ナブテスコ株式会社
福祉事業推進部

抑速ブレーキ付歩行車「コンパルシリーズ」仕様変更のお知らせ

(添付資料) 変更内容の詳細

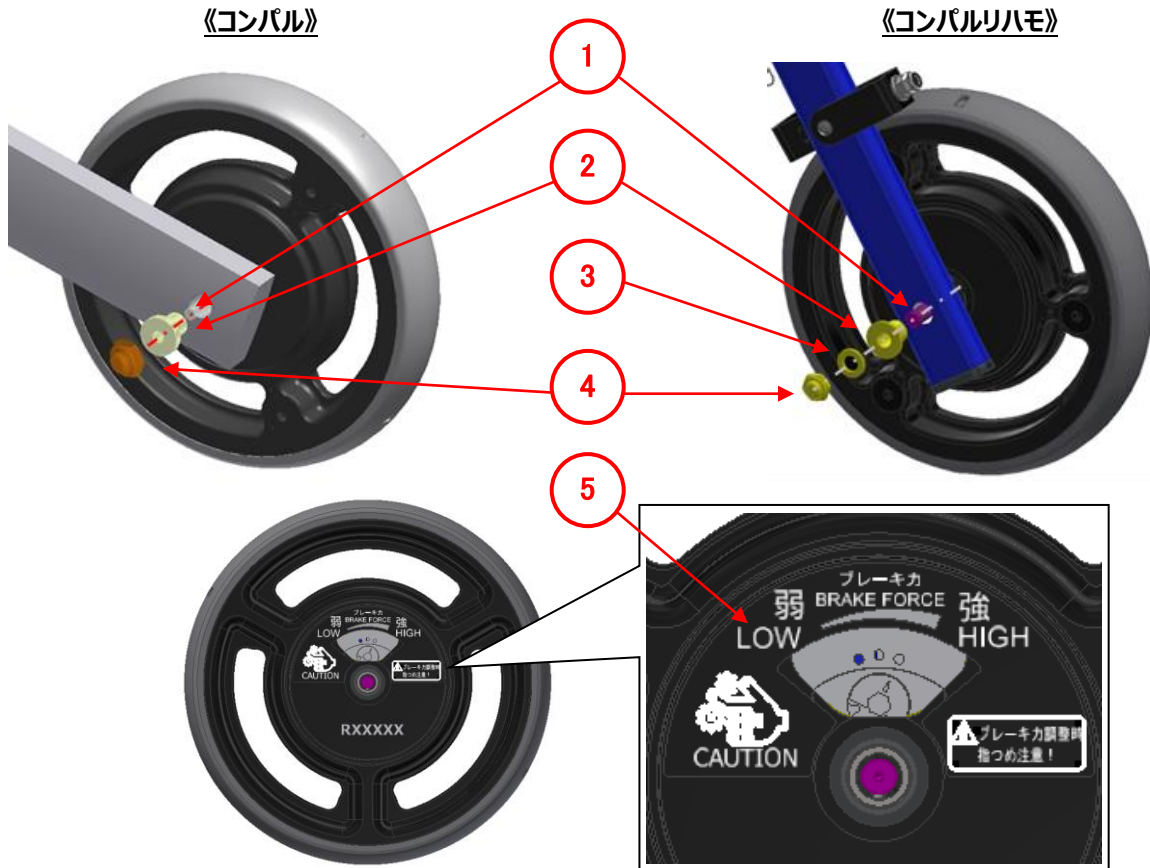
- ・ 車軸径（Φ6mm → Φ8mm）
- ・ 車軸径変更に伴う構成部品および締付トルク（10N・m → 15N・m）
- ・ ユニット内部のシール表記（日本語のみ → 日本語／英語併記）
- ・ 補用品梱包箱の文字色（黒色 → 青色）

No.	項目	変更点
1	車軸	車軸径をΦ6mm からΦ8mm へ変更 → 締付トルクを 10N・m から 15N・m へアップ
2	プッシュ	車軸径に合わせて穴径を変更
3	ワッシャ	コンパルリハモのみ新規追加 → コンパルユニット補用品にはワッシャを同梱していますが、コンパルリハモのみ使用 (※)
4	本体取付ナット	M8 袋 U ナット → 内側の飛出しを抑えるため、低頭かつピッチの狭い細目ねじタイプ使用
5	ユニット内部のシール	日本語のみの表記から、日本語／英語併記へ変更
6	梱包箱の文字色	外装文字色を黒色から青色へ変更 → 現行品と区別しやすくするため
